KONSEKVENSBESKRIVNING ÅR 2021

HOTELL MÅRTENSSON

Takkupor, rev förslag

Gillestugan 1, Halmstads kommun

Nytt förslag takfönster. Vy från Söder.

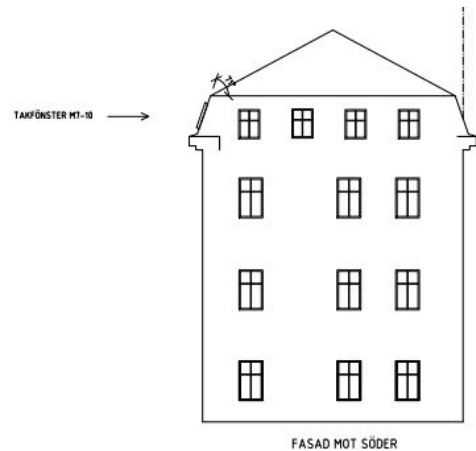
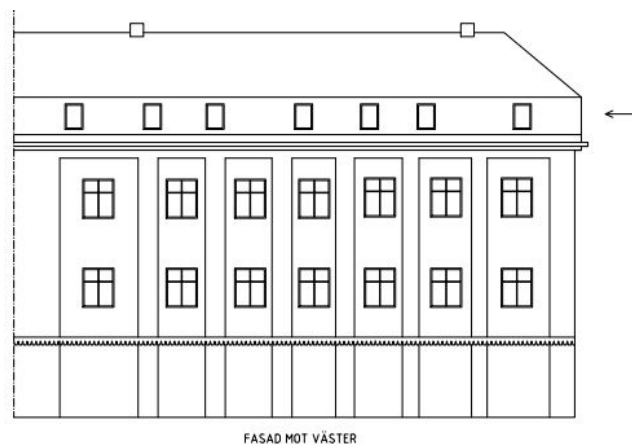
Enligt nuvarande bygglovsritningar ska sju takkupor, symmetriskt placerade över fönsteraxlarna i fasaden, uppföras i det nedre takfallet

Enligt det nya ritningsförslaget föreslås istället sju *takfönster* i det nedre takfallet. Takfönsren är placerade med inbördes olika avstånd.

Takfönster, med föreslagen storlek, bedöms vara en godtagbar lösning för ljusinsläpp. Takfönster blir ej så framträdande arkitektoniska element som väl utförda takkupor, men de kommer likväl att bli väl-exponerade mot gatan och torget. Av denna anledning är placeringen av stor vikt. De föreslagna takfönstrens placering avviker från fasadens strikta symmetri, vilket är negativt för arkitekturen. För att undvika detta bör takfönstren ha samma symmetriska placering som de tidigare föreslagna takkuporna.
